改善箇所説明図

代表型式：カトウ JDS-KRC005

クランプボルト等を対策品に交換する場合

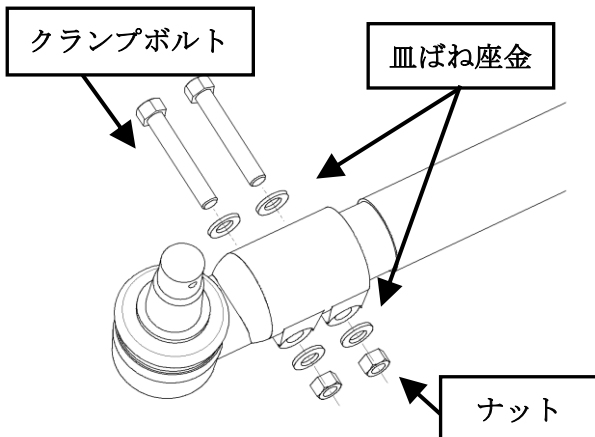
ホイール・クレーンのかじ取り装置において、タイロッドエンドのクランプボルトの締め付けトルクが不適切なため、締め付け力が低下するものがある。そのため、タイロッドエンド部のねじ部にガタが生じ、そのままの状態で使用を続けると、タイロッドエンド部のネジ山が損傷して、最悪の場合、タイロッドエンド部からタイロッドが抜けて操舵不能になるおそれがある。

全車両、クランプボルト等を対策品に交換し、規定したトルクで締め付ける。また、タイロッドねじ部にガタが発生している場合は、タイロッド一式を交換する。
